COMUNE DI VOLPIANO

VARIANTE PARZIALE N. 27 AL PRGC VIGENTE,

PROVVEDIMENTO DI VERIFICA SEDUTA DEL 06/03/2023 e del 11/04/2023

OGGETTO: Procedura di verifica di assoggettabilità a V.A.S., ai sensi dell'art. 12 del D.Lgs. 152/2006 e s.m.i. e relativo Allegato I – VARIANTE PARZIALE N. 27 al Piano Regolatore vigente, ai sensi dell'art. 17 della L.R. 56/77 e s.m.i.

Fig. 2 - stralcio Tav. 4.3 PTC2 con Interventi in previsione nn. 47.3, 49, 57, 66, 80, 173 e 188

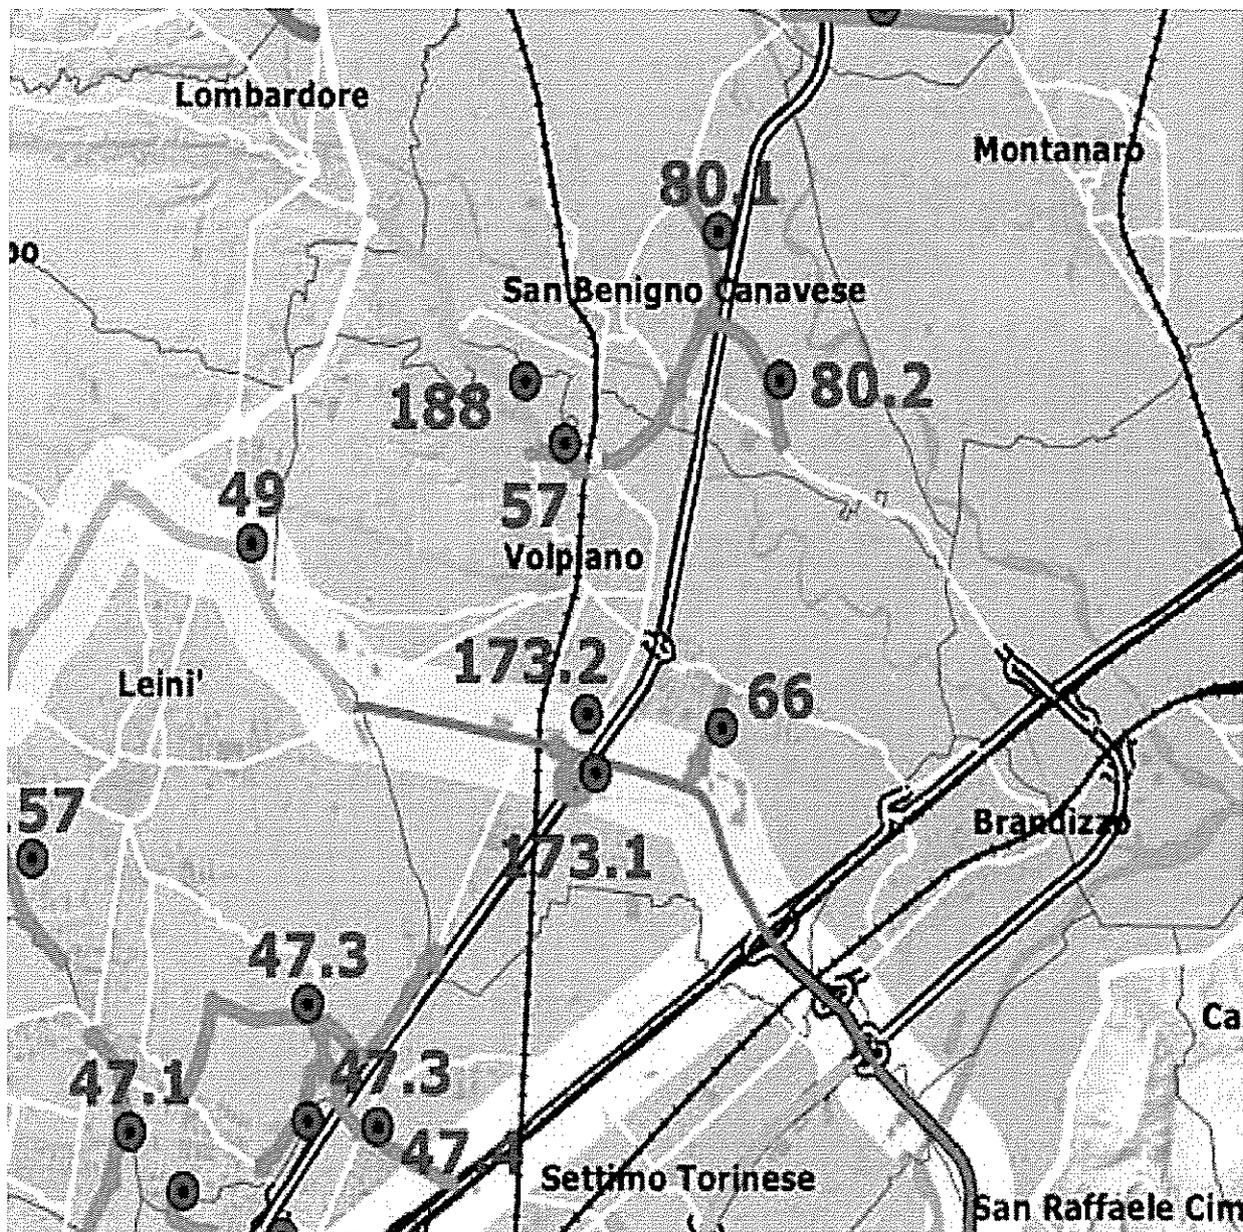
80, 173 e 188 nella tavola grafica "4.3 - Progetti di viabilità" (fig. 2) e descritti nel relativo "Allegato 7 – Quaderno schede degli interventi sulla viabilità".

Fig. 5 - stralcio Relazione Illustrativa – Area interessata - scheda "B1"

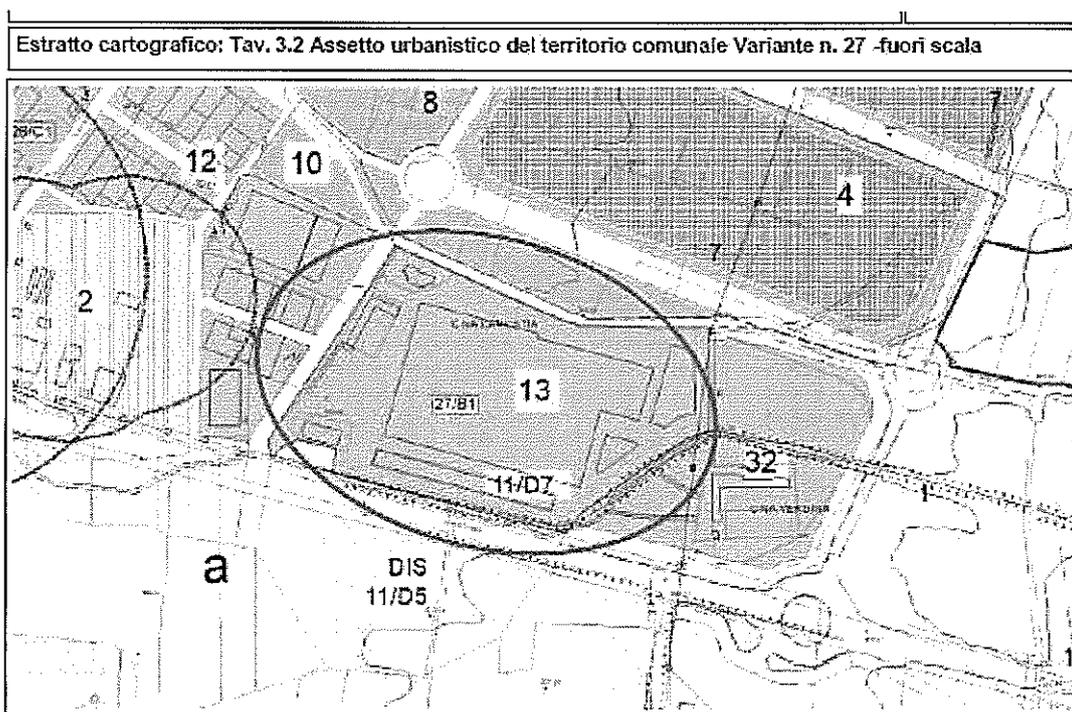
- scheda "B1" denominata area "Coral" in cui si prevede un aumento una tantum della superficie utile lorda realizzabile, al fine di creare uno spazio espositivo, scolastico e formativo a servizio dell'azienda (fig. 5), prospiciente la S.P. 500. Si evidenzia che la tratta della S.P. n. 500 è quella interessata dal tavolo prefettizio per il Piano d'emergenza esterna congiunta degli stabilimenti "Autogas Nord, Butangas, Eni" afferente le analisi della viabilità

provinciale e secondaria volte alla messa in sicurezza e gestione delle emergenze. Anche gli interventi proposti nella scheda "B1" potrebbero comportare un aumento dei carichi di traffico attuali, relative criticità ed avere ricaduta diretta od indiretta sulla viabilità. Ad ogni buon conto, si rimarca l'importanza, oggetto di innumerevoli incontri, di risolvere le interferenze segnalate e note (tra cui gli accessi presenti prossimi alla rotatoria p500w01, per il quale è già stata chiesta la riduzione in pristino e riorganizzazione) e soprattutto rimarcando la necessità della riorganizzazione degli innesti - tra cui il nodo di Via Pisa - ed i collegamenti con le strade interne, così come trattato ed esposto da questi Uffici in procedimenti paralleli.

Fig. 7 – stralcio Relazione Illustrativa – Area interessata - scheda "C1"

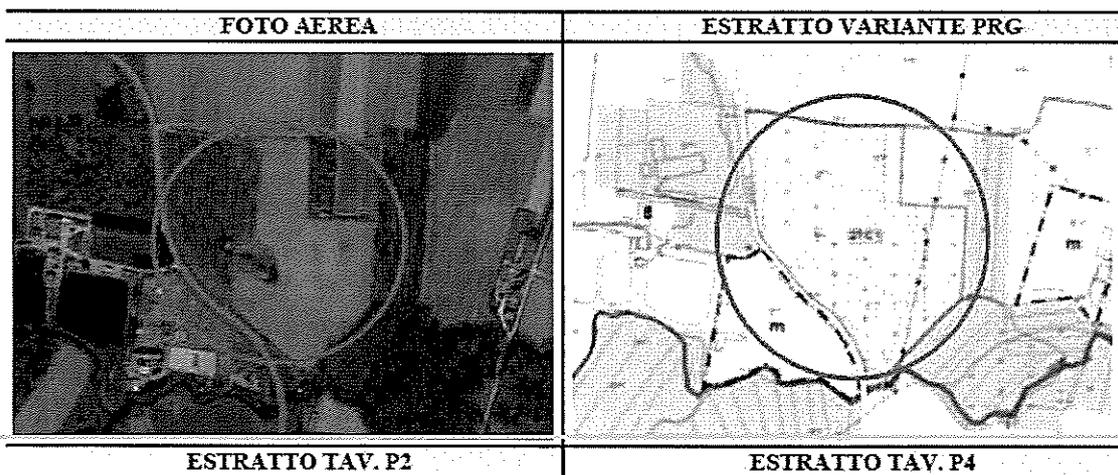
- scheda “C1” inerente un’area di circa 57.000 mq (figg. 7, 8) individuata nella Relazione Illustrativa con propria scheda, oggetto di trasformazione urbanistica da Area Umida Boscata a Parchi Attrezzati, si cita periodo inserito nel documento di analisi assoggettabilità a VAS: “(...) per consentire la formazione di attrezzature private al servizio del territorio, per il tempo libero e sportive.”, è prospiciente la S.P. 39 “di Rivarossa”, arteria di collegamento tra Lombardore e Volpiano attraversante il territorio di San Benigno Canavese, tale arteria è in previsione dal PTC2 oggetto di intervento di adeguamento n. 188 sopra richiamato. A seguito di quanto premesso, si chiede la Vs **particolare attenzione** verso la trasformazione urbanistica di tale area e in particolare al traffico indotto che ne consegue e le relative interferenze dello stesso con quello percorrente la viabilità principale, in considerazione dei vincoli necessari da apporre per l’intervento individuato.

Tali interventi dovranno essere oggetto di **analisi progettuale approfondita**, da sottoporre in sede autorizzativa agli Uffici competenti della Direzione, ai fini della verifica del rispetto puntuale ai sensi del Codice della Strada e del suo Regolamento Attuativo, anche in attuazione degli strumenti urbanistici della singole area.

Fig. 9 – stralcio Relazione Illustrativa – Scheda area “C3”

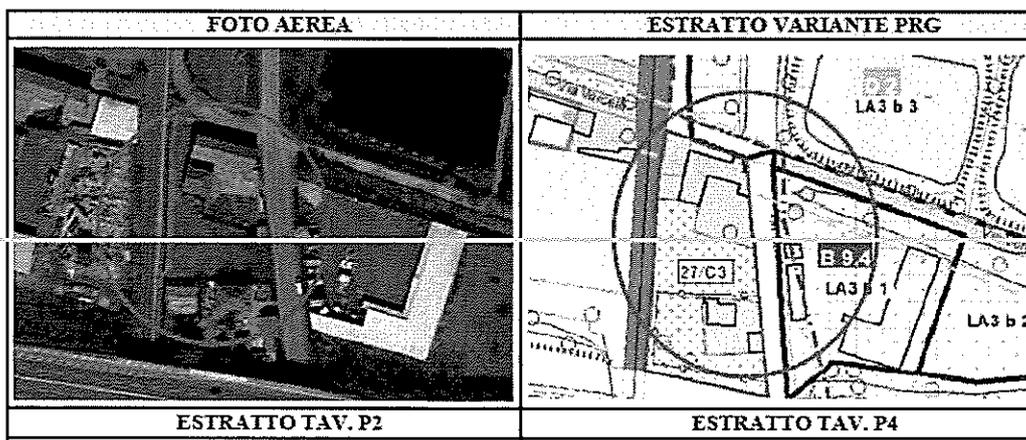
- **scheda "C3"**, in cui si riclassifica una porzione di area da "SV 32 spazi pubblici a verde e sport" a "R – Espansioni recenti consolidate" (figg. 9 e 10), rappresentata nella Tav. 2.2 ed inserita all'interno della delimitazione del centro abitato ai sensi del Codice della strada, prospiciente e su cui insiste anche la S.P. 40 dal Km 4+275 al Km 4+520. Si osserva che manca l'indicazione della relativa fascia di rispetto stradale derivante dall'essere al confine con la stessa strada provinciale, in quanto, come verrà analizzato più compiutamente nella parte sottostante in merito alla scheda "D4" la delimitazione del centro abitato è da rettificare e pertanto l'area di interesse della scheda "C3" è sottoposta al vincolo derivante dalla fascia di rispetto stradale inerente la sopra richiamata S.P. 40 da considerarsi esterna a tale delimitazione.

Fig. 11 – ramo di svincolo “p040s01” - stralcio catasto strade (a sinistra) e stralcio cartografia allegata alla DGC 30 del 21 febbraio 2013 (a destra)

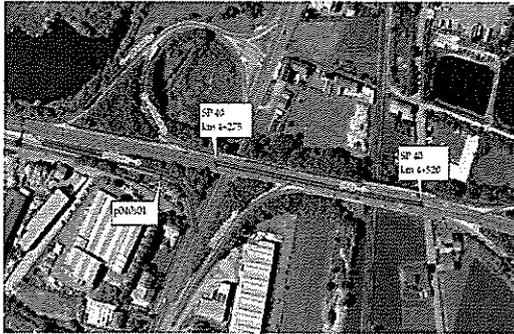
da un riesame della cartografia allegata DGC n. 30 del 21/02/2013 sopracitata, è emerso che un ramo dello svincolo tra la SP 40 e la ex SP 3 denominato in catasto strade “p040s01” e il tratto della

S.P. 40 dal Km 4+275 al Km 4+520 (riferimento area C3) risultano inseriti nella delimitazione del centro abitato (Fig. 11):

tali tratti non rientrano nella casistica prevista dall'art. 3 comma 1 punto 8 del Codice della strada sopra richiamato "Centro abitato: insieme di edifici, delimitato lungo le vie di accesso dagli appositi segnali di inizio e fine. Per insieme di edifici si intende un raggruppamento continuo, ancorché intervallato da strade, piazze, giardini o simili, costituito da non meno di venticinque fabbricati e da aree di uso pubblico con accessi veicolari o pedonali sulla strada".
